Beschlussvorlage Gemeinde Bobitz	Vorlage-Nr: VO/GV09/2019-1227 Status: öffentlich Aktenzeichen:
Federführend: Bauamt	Datum: 27.08.2019 Einreicher: Bürgermeisterin
Festlegung der Vorzugsvariante im Ergebnis der Erstellung eines Brandschutzkonzeptes für die Schule in Bobitz.	
Beratungsfolge:	
Beratung Ö / N	Datum Gremium
Ö	10.09.2019 Ausschuss für Gemeindeentwicklung, Bau, Verkehr und Umwelt Bobitz
Ö	06.11.2019 Ausschuss für Gemeindeentwicklung, Bau, Verkehr und Umwelt Bobitz
Ö	17.12.2019 Gemeindevertretung Bobitz

Gesprächsnotiz

Thema: Brandschutzprobleme an der Schule Bobitz

Beratung zum Brandschutzkonzept Schule Bobitz, am 30. September 2019.

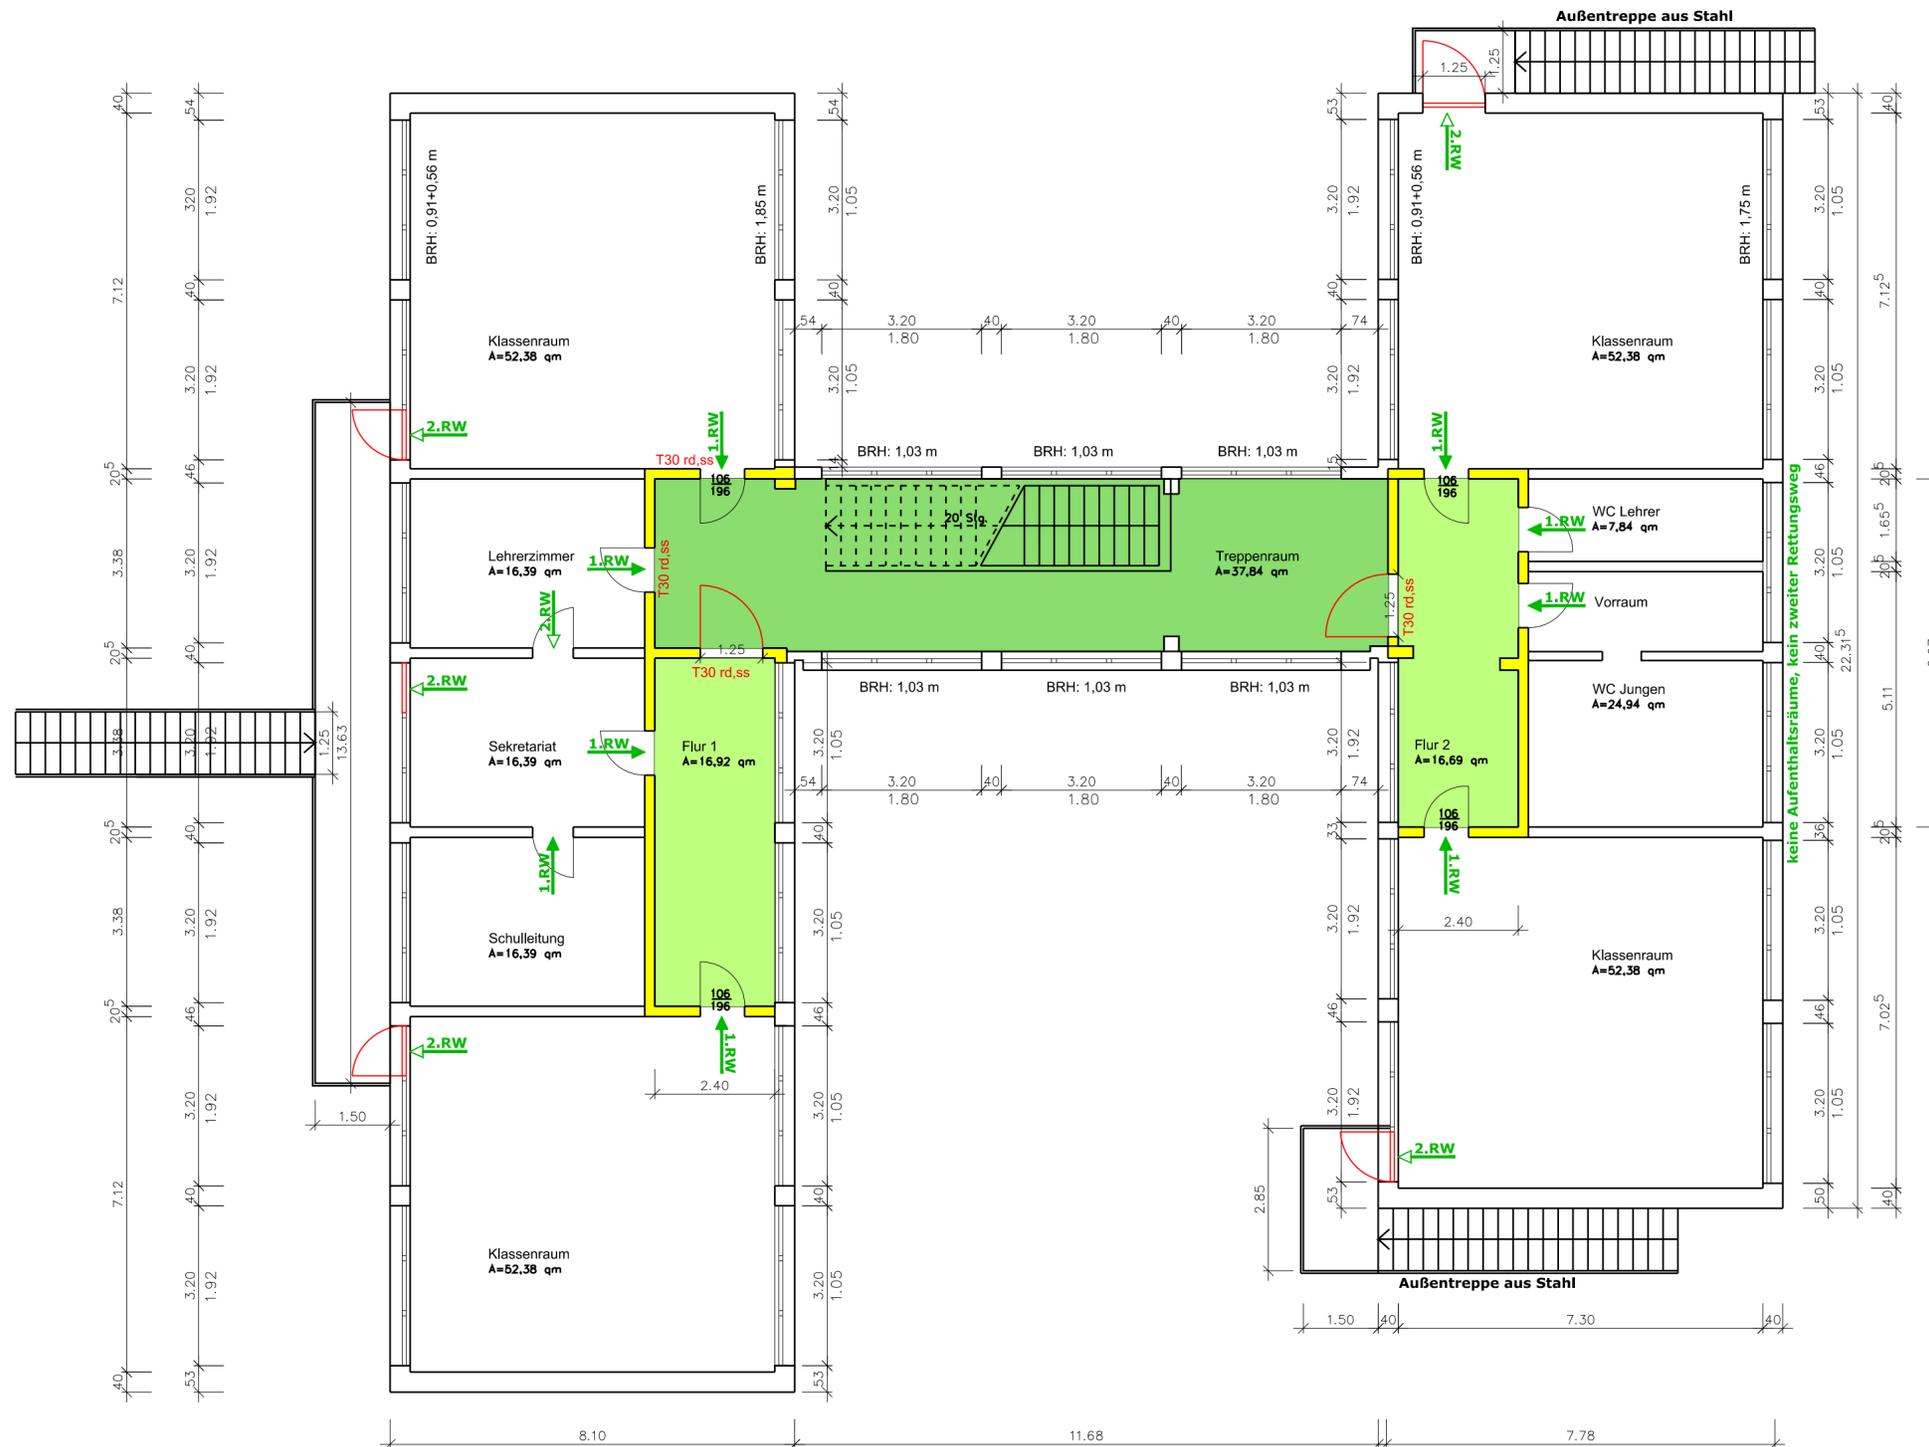
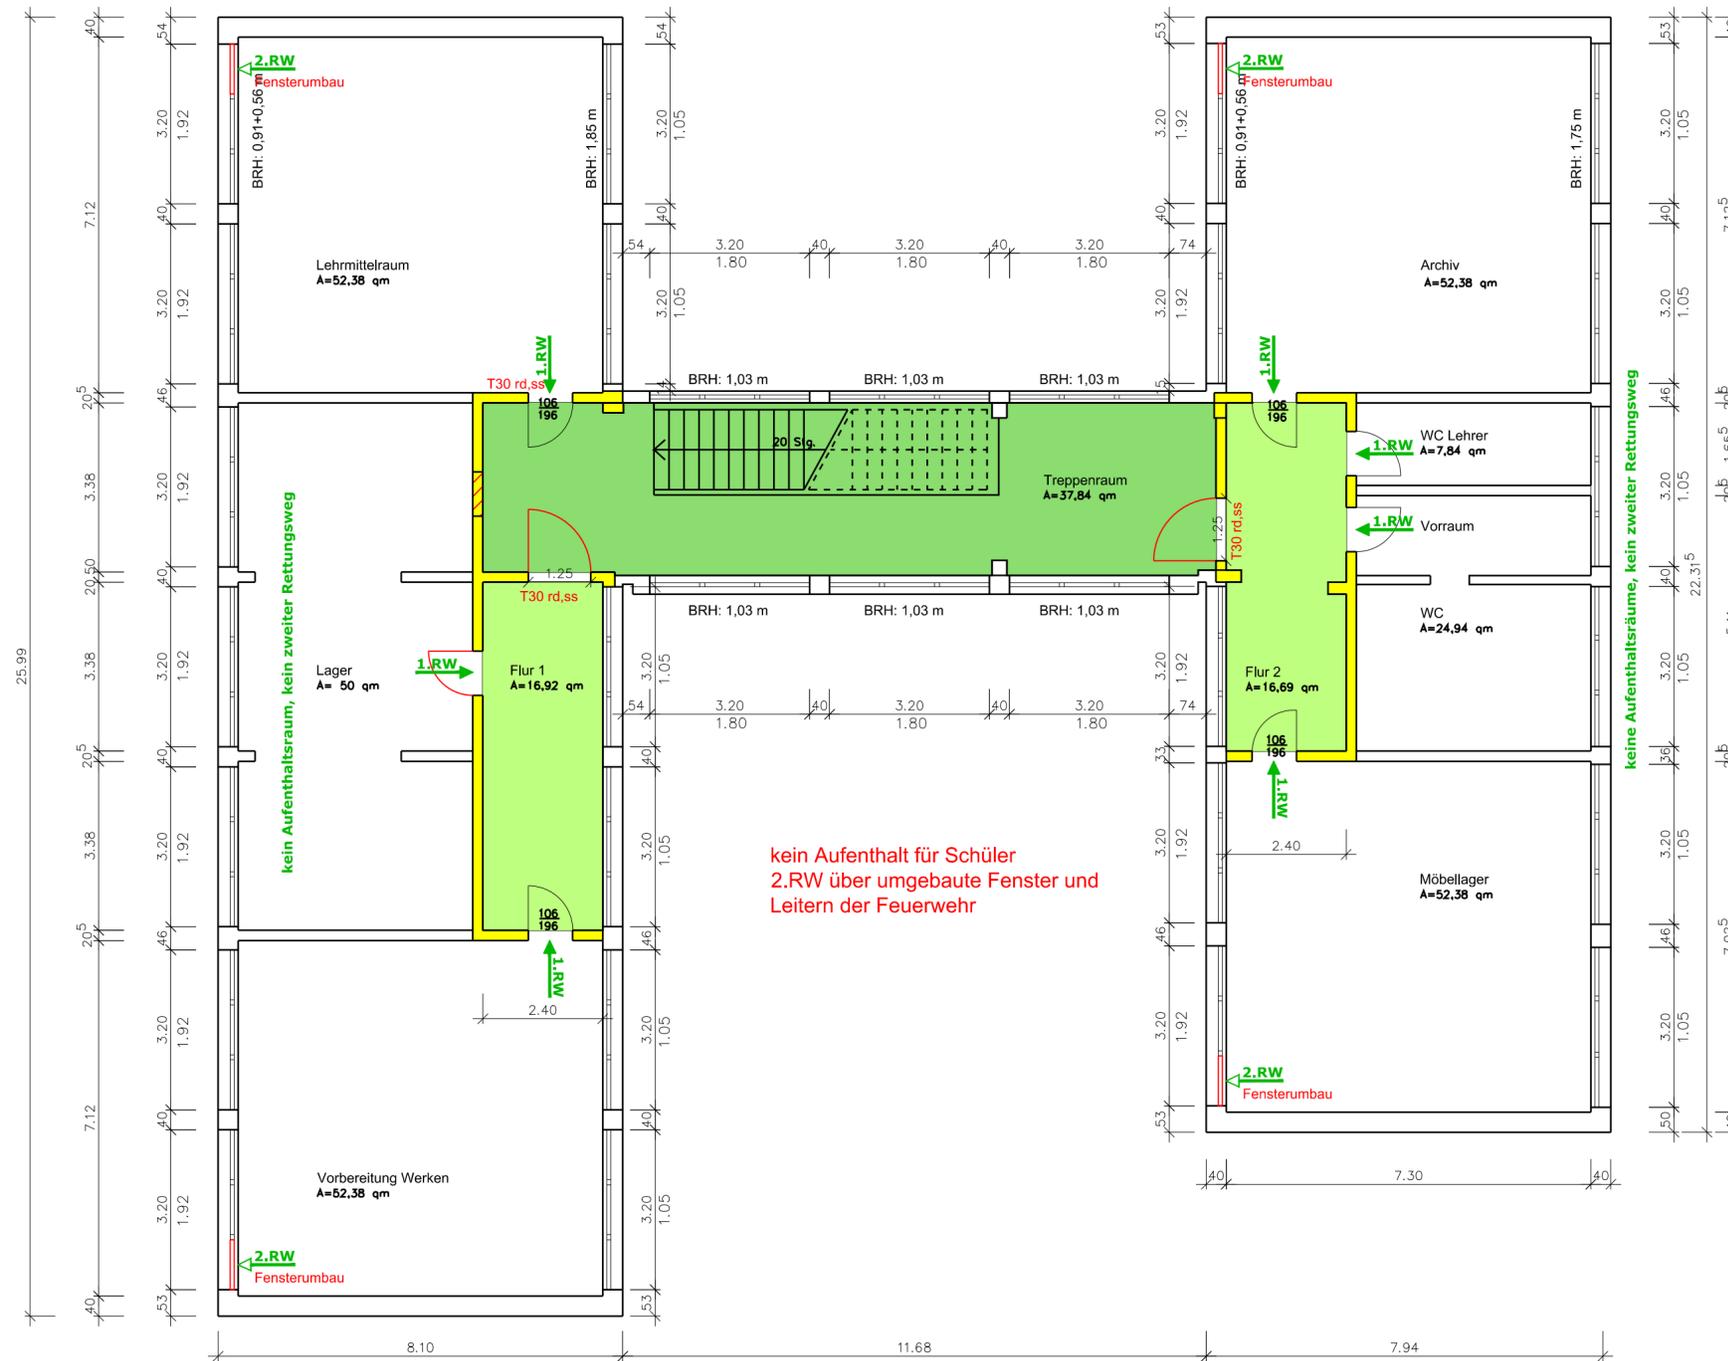
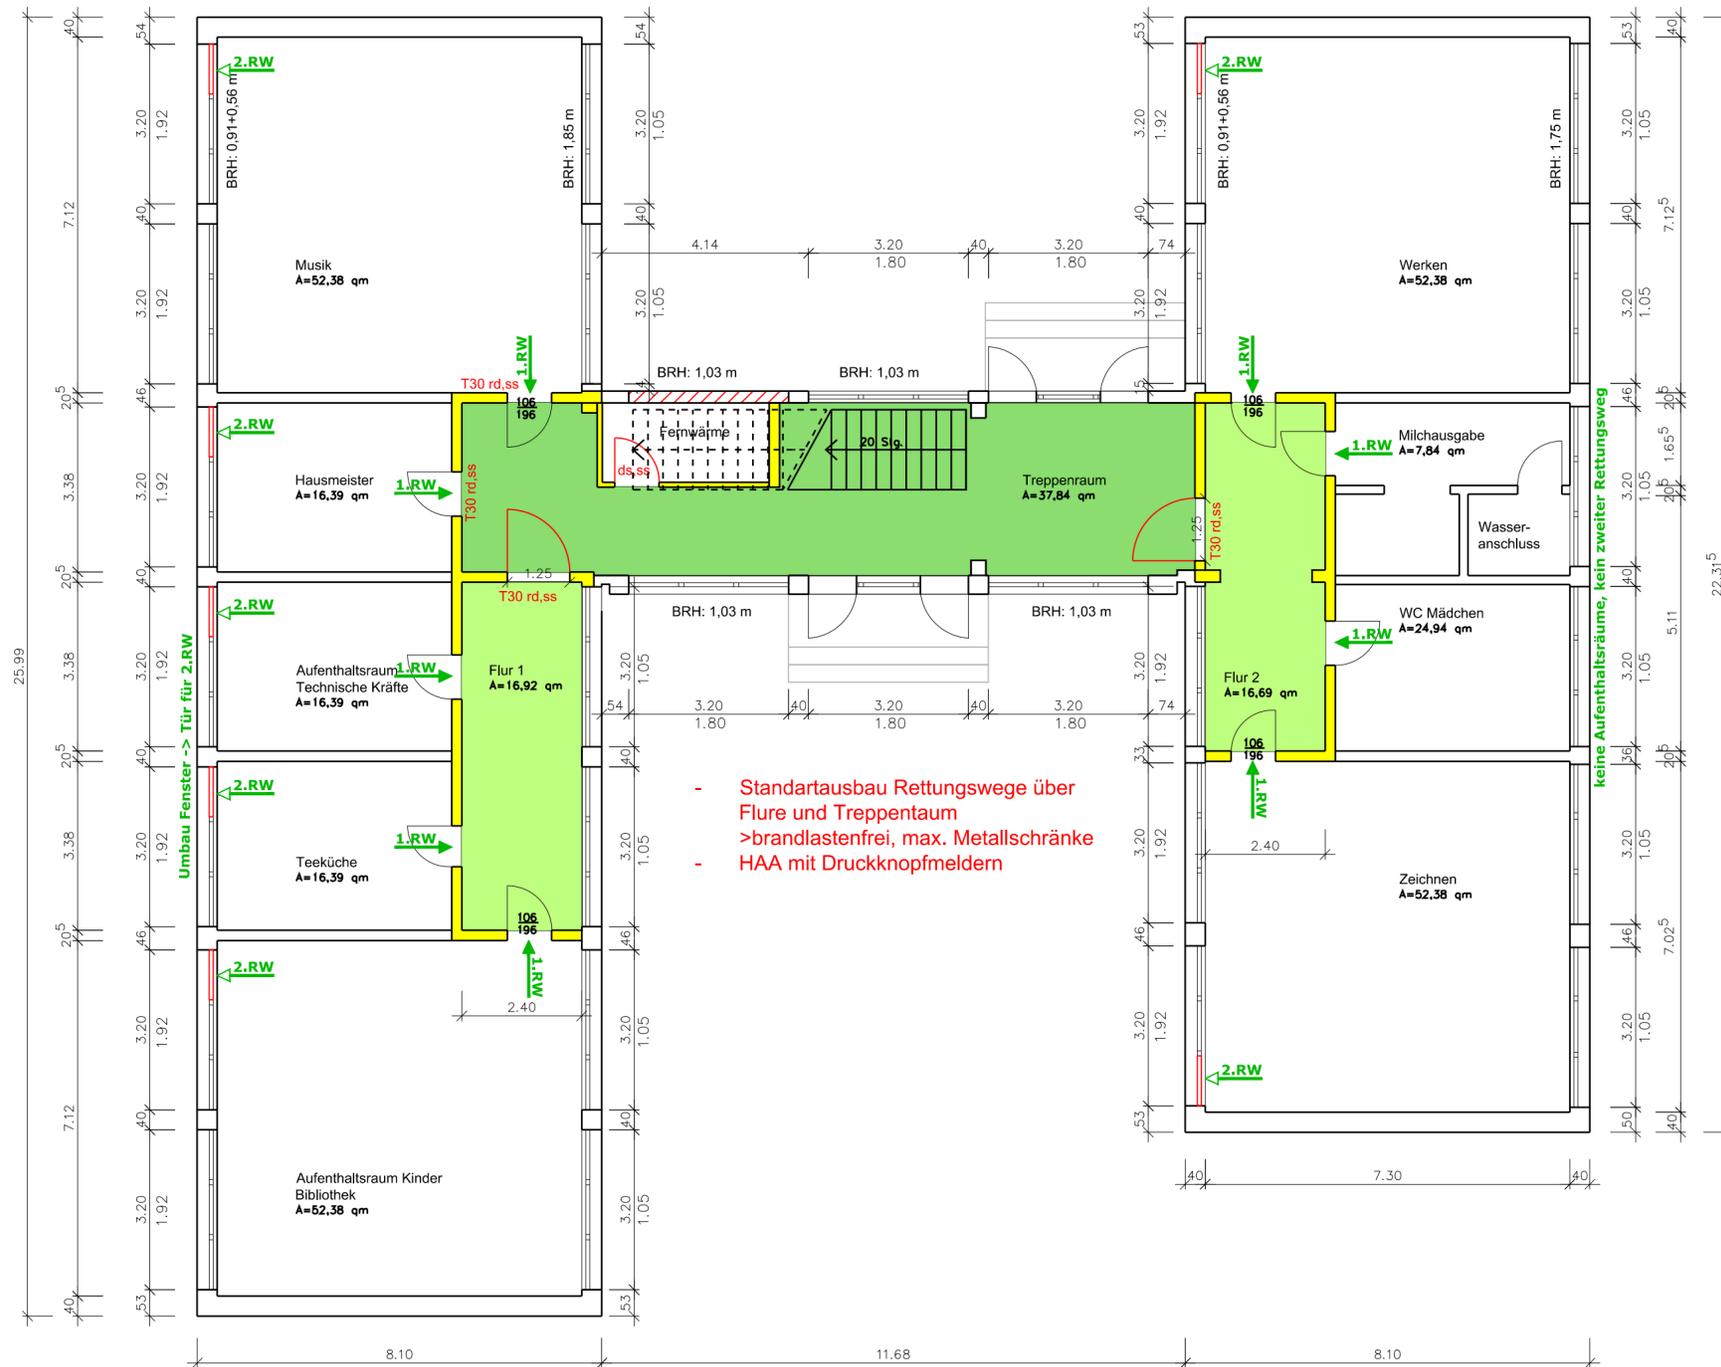
Absprache zu der Variante 1: Standartlösung mit Außentreppen

- Lösung mit 3 Außentreppen wurde akzeptiert,
- es wurde ein weiterer Vorschlag unterbreitet mit zwei Laubengängen im 1.OG und zwei Außentreppen, diese Lösung wird gezeichnet und geprüft, Bedingung Schule bleibt in EG und 1.OG!
